**MODIFICAT DEL PROJECTE RELATIU A LES "OBRES DE REPARACIÓ I ALTRES MILLORES DEL
CONSERVATORI DE MÚSICA DE BADALONA" AL CARRER PARE CLARET nº 2**

Promotor: Conservatori de Música de Badalona
Arquitecte: Emili Garcia Segarra
Col·laborador Lluís Xavier Vitòria i Àgreda arquitecte
Dada: agost de 2024

JUSTIFICACIÓ DEL MODIFICAT DE PROJECTE

plànol 1 -Planta coberta

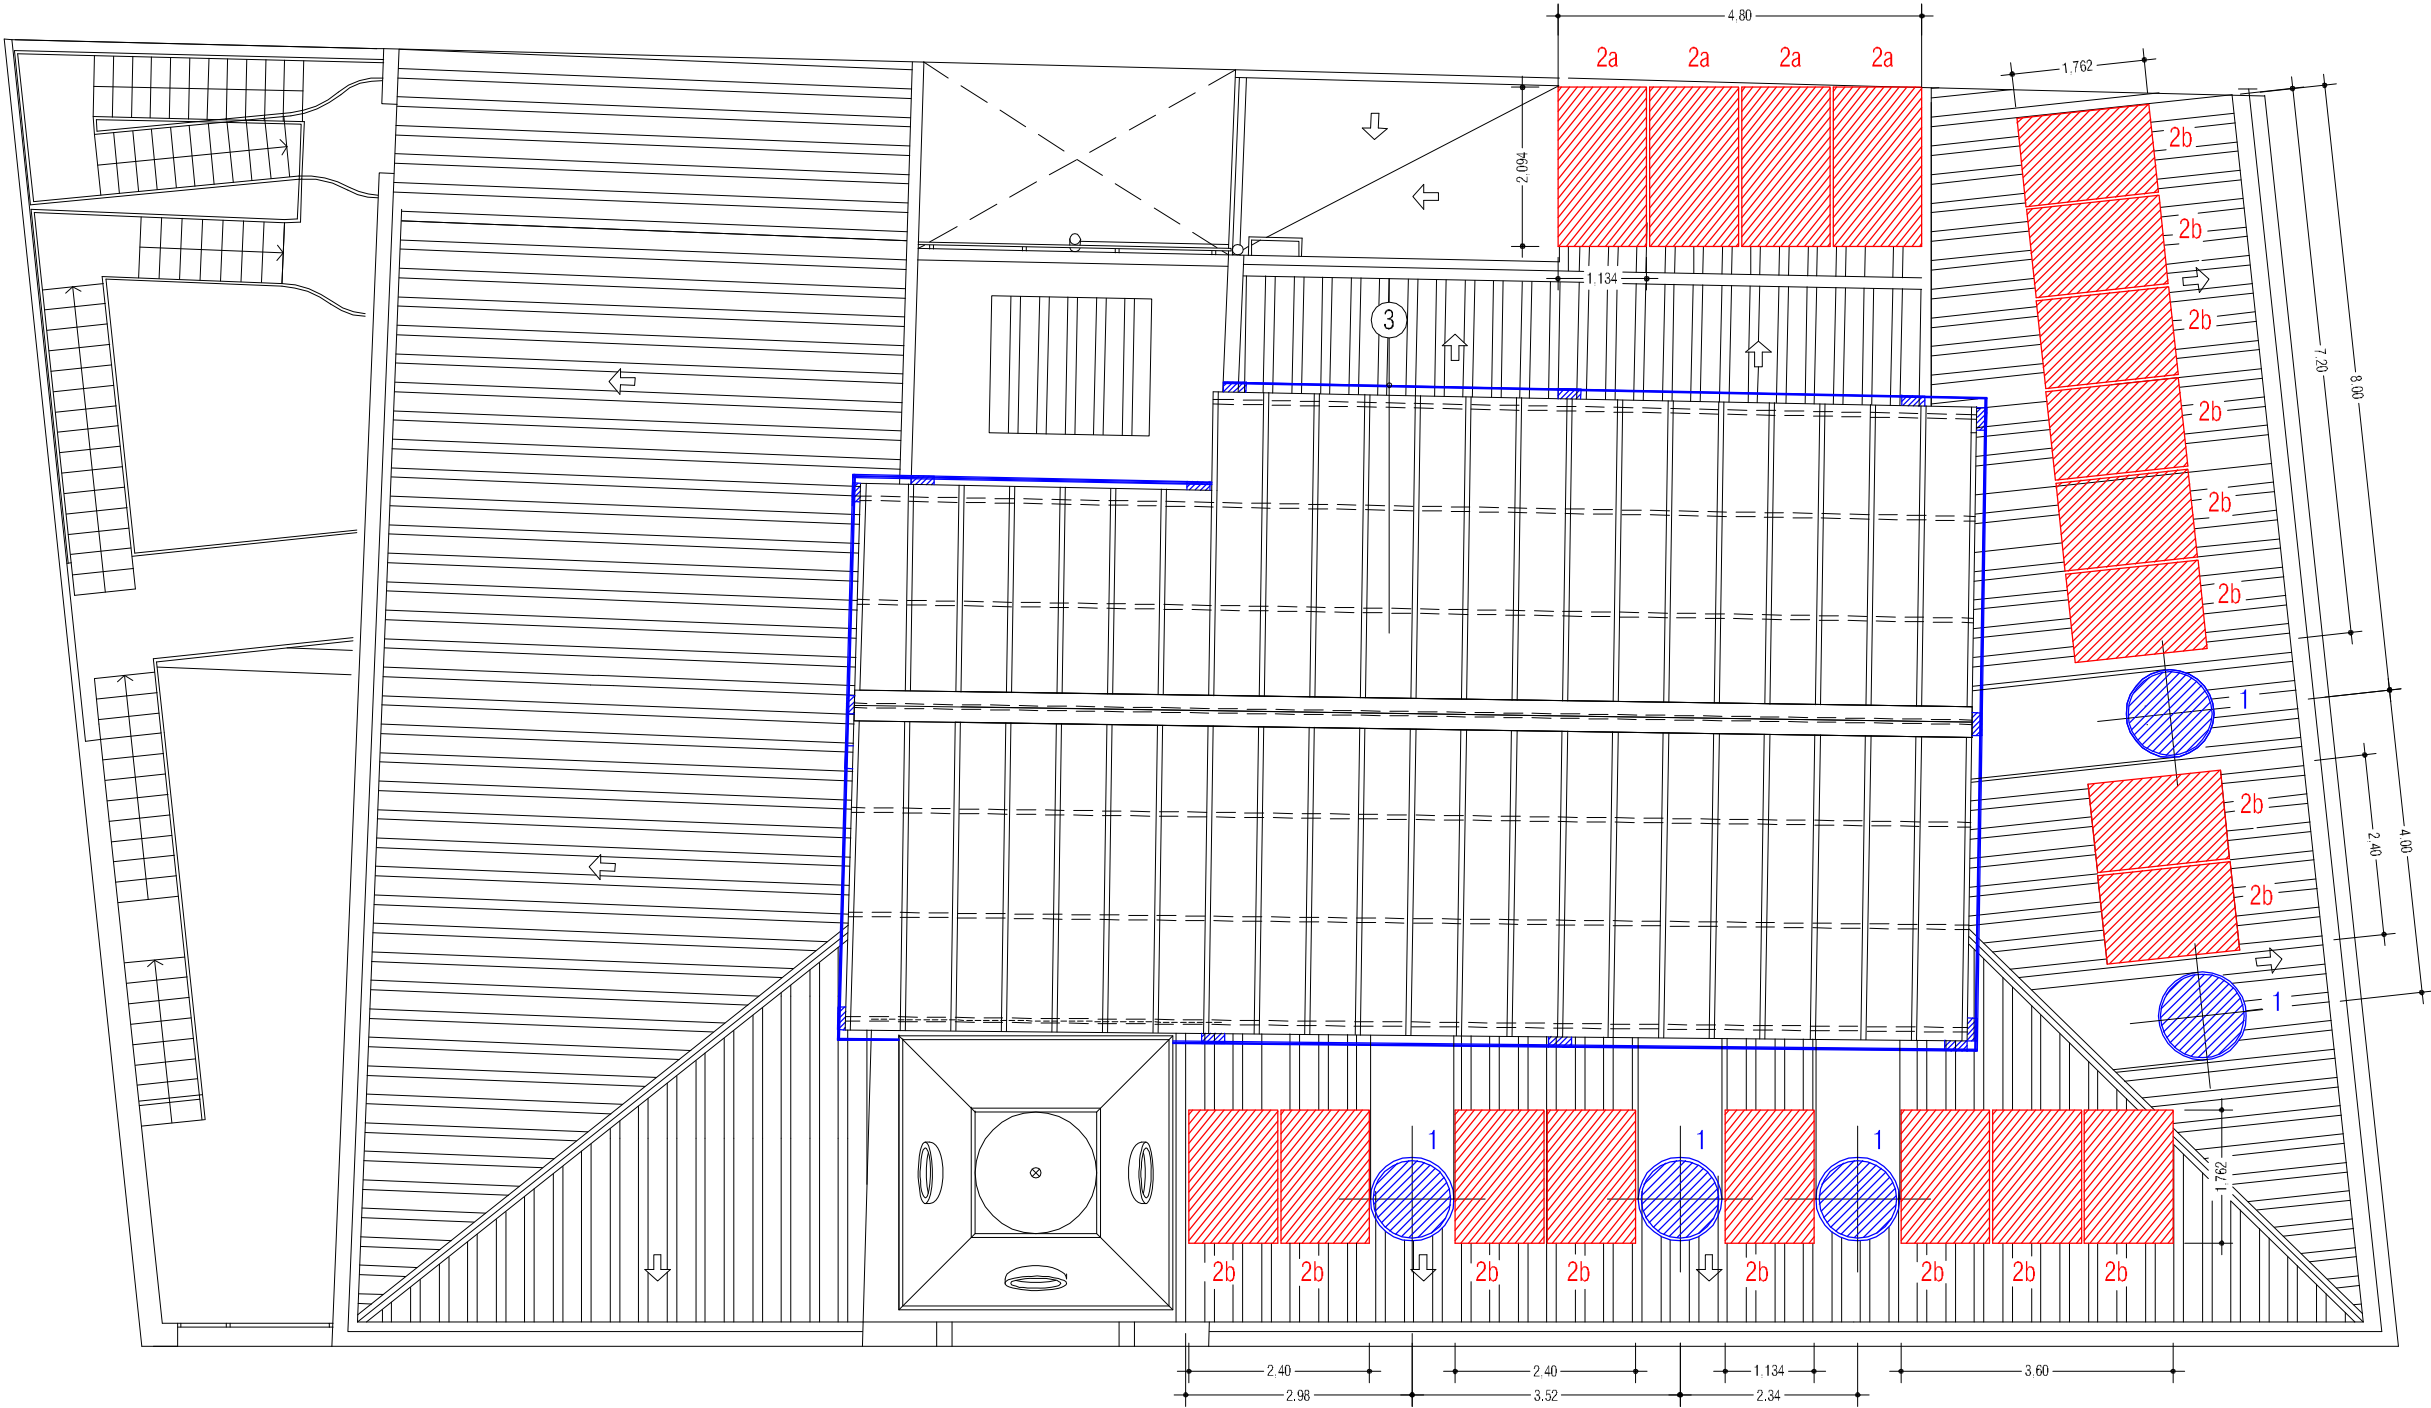
El replantejament assenyalat en l'apartat anterior dels nous elements de coberta ((finestres per a les aules i plaques fotovoltaiques) ha determinat el canvi de model de placa per a una instal·lació de les característiques següents::

La nova distribució de la coberta amb els nous elements sobreposats. contempla la instal·lació de 4 unitats de placa de 505W de mides 2094x1134mm i 16 unitats de 440W de mides 1782x1134mm. La potencia total del sistema serà de 9,06kWp

Aquest canvi permet d'una banda re-situar la implantació de les plaques (a partir de la disminució d'unitats), i augmentar la potència final del sistema. En aquest cas el preu de la partida no es modifica per que si be el nombre de plaques disminueix el preu de les plaques es superior per l'increment de potencia de cascuna. No menys important es que em aquest plantejament s'allibera espai en la coberta (en la zona inclinada) per a la realització de les tasques de manteniment.

1. Cupula metracrilat "claraboia" de policarbonat extrusiona amb mecanisme d'obertura per pulsador . mides: D.Exterior: 1200mm D.Interior 1010mm 5 unitats
- 2a.- Placa fotovoltaica de 505W. de mides 2094x1134mm 4 unitat
- 2b - Placa fotovoltaica de 440W de mides 1762x1134mm 16 unitats
- 3.- linia de vida subjecta perimetralment a l'estructura principal de la claraboia mitjançant pletines metàl·liques

FOTOGRAFIA 1.1.1

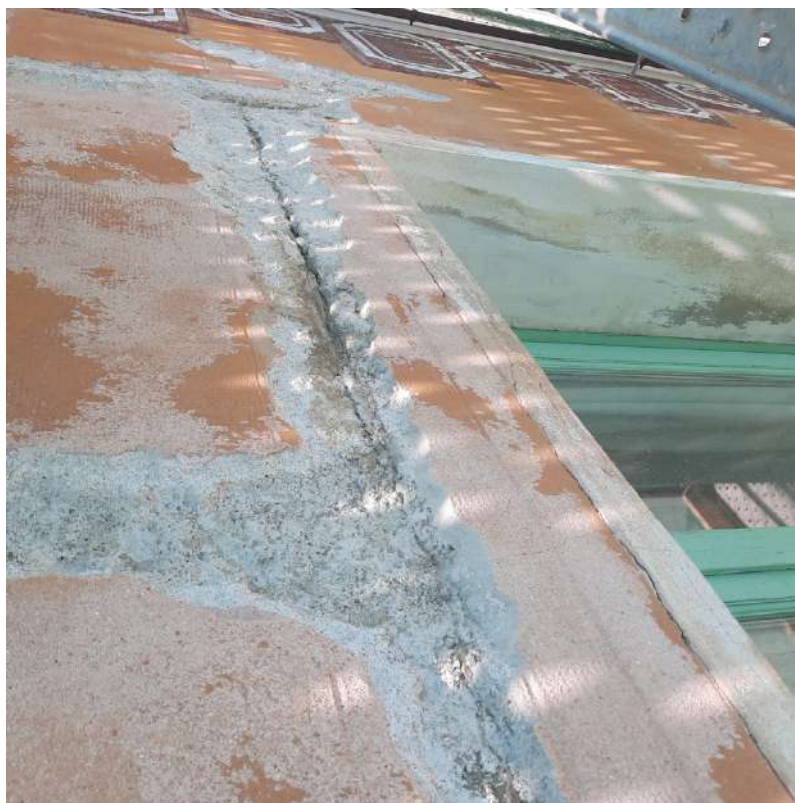
Gran part de la superfície de façana presenta el bufat de l'arrebossat respecte de la base d'obra. El buit que s'ha creat (que no presenta esquerdes aparents) , produirà el despenjament de l'arrebossat només tocant-la. En tot cas el sanejament i repicat de les zones previstes inicialment s'ampliarà fins abastar gran part de la façana. Aquest fet no s'ho pogut detectar des del carrer (especialment les que afecten a les parts altes)

El gruix de morter actual de l'arrebossat varia per zones arribant fins als 7cm. Per a la reparació s'utilitzarà morter de reparació estructural tixotròpic reforçat amb fibres. El gruix del revestiment actual obliga dons a utilitzar morters de retracció controlada per evitar futures fissures. Fins i tot ha aparegut tapat per l'arrebossat de la façana, un perfil metàl·lic encastat en la paret

Fotografia 1.1.4

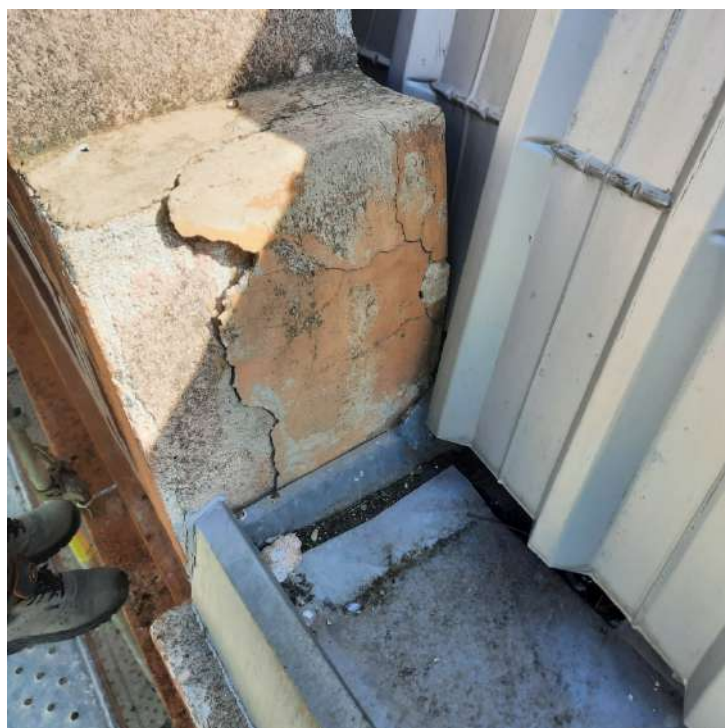
En la part superior del punt d'entrada a l'edifici (al carrer Pare Claret) i en l'àmbit de la torrassa hi ha un remat de cornisa en forma d'escut. La forma amb punt rodo ha propiciat el seu deteriorament fins el punt que la peça ceràmica de remat i part del propi arrebossat es desprèn amb molta facilitat (perill de caiguda al carrer) Es absolutament indispensable intervenir-hi per sanejar i refer aquesta zona.

Fotografia 1.2.3

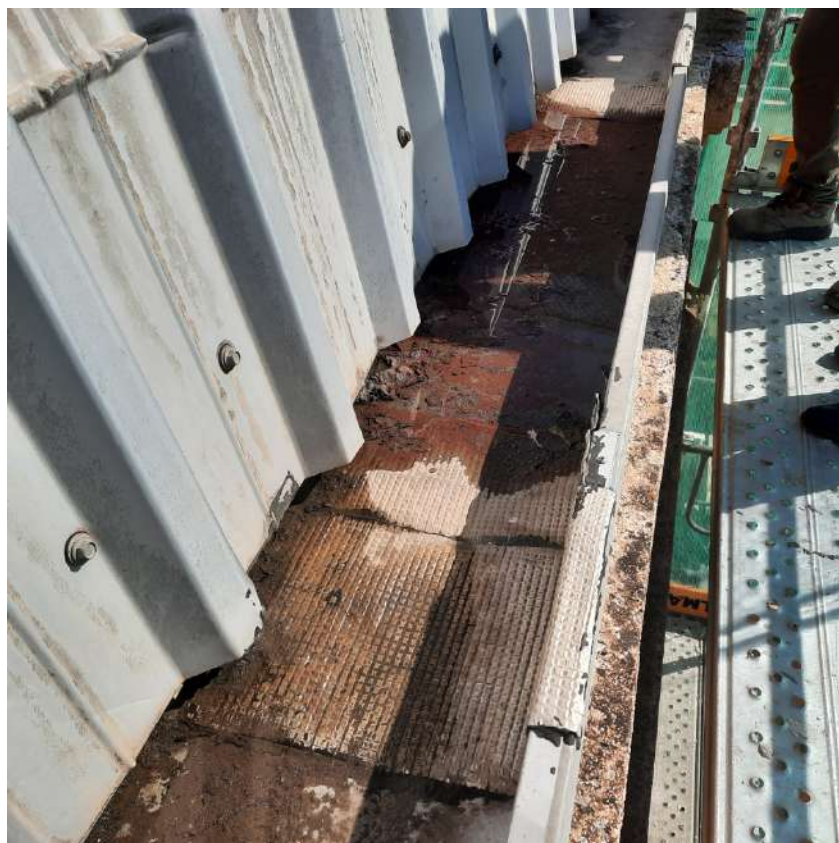
Els dintells de les finestres (de punt rodó en la planta segona) presenten esquerdes -no estructurals- en la part alta

Fotografia 4.2.3

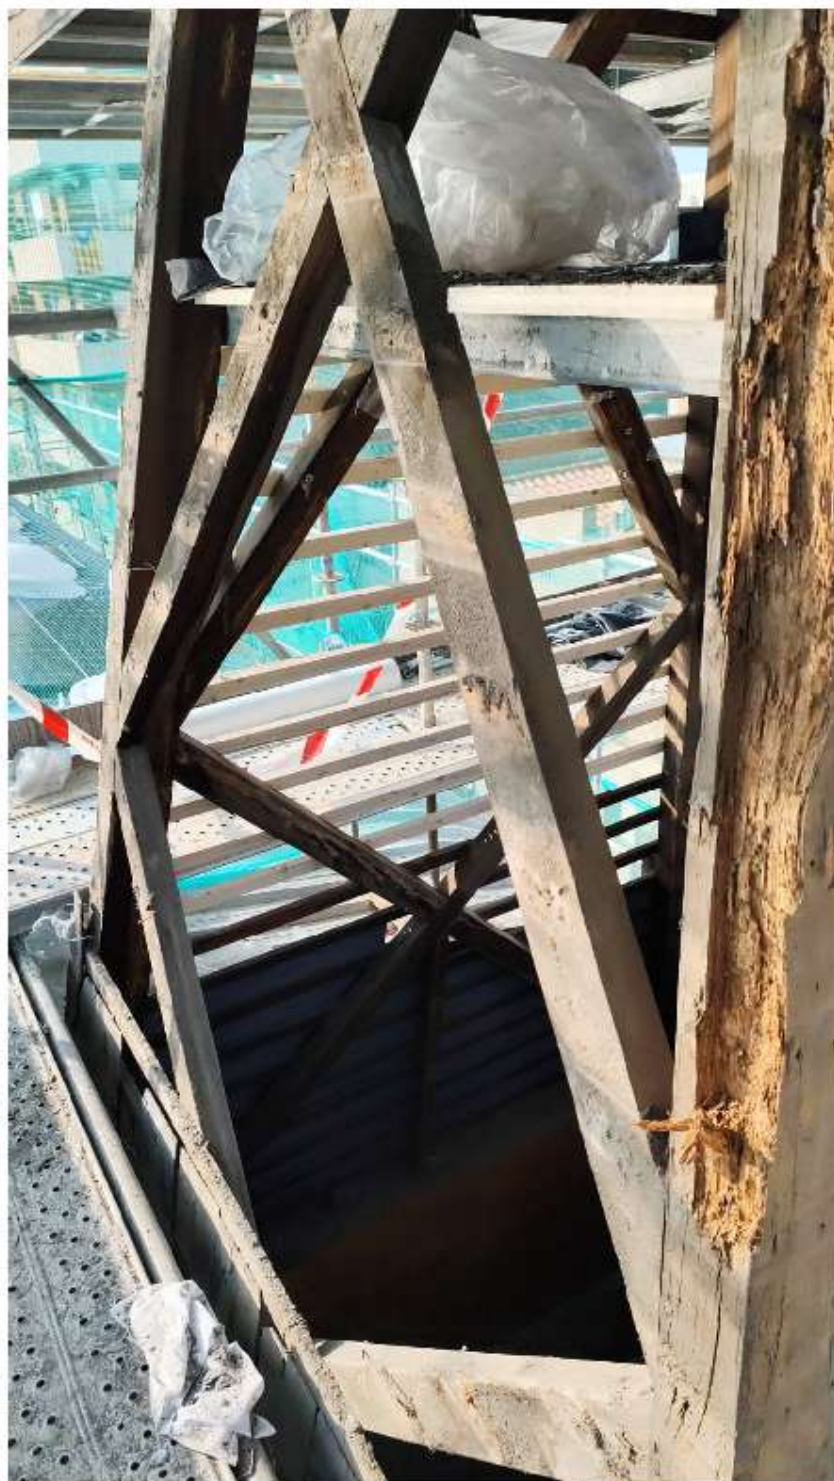
4.2.- Remats torrassa.- La base de la cúpula sobre la piràmide, les cornises amb plecs, el remats de les arestes de la piràmide i el recobriment de la base de l'asta de fusta son de xapa de zenc de 06,mm Els diferents elements estan molt deteriorats, trencats en algun cas i per això es produeixen filtracions d'aigua a l'interior de la torrassa. Els que s'han retirat per poder substituir la pissarra s'han anat trencant degut a la seva degradació. En alguns punts es veu la reparació realitzada no se sap ben ve quan però en tot cas molt malmesa també.

En aquest sentit es imprescindible substituir tots els elements assenyalats

En aquest sentit es preveu la col·locació de xapa d'acer galvanitzat, de 1mm soldada en obra i protegida amb pintura amb zinc sobre capa d'imprimació per al galvanitzat. El muntatge i l'aplicació es farà en obra per garantir la protecció absoluta.
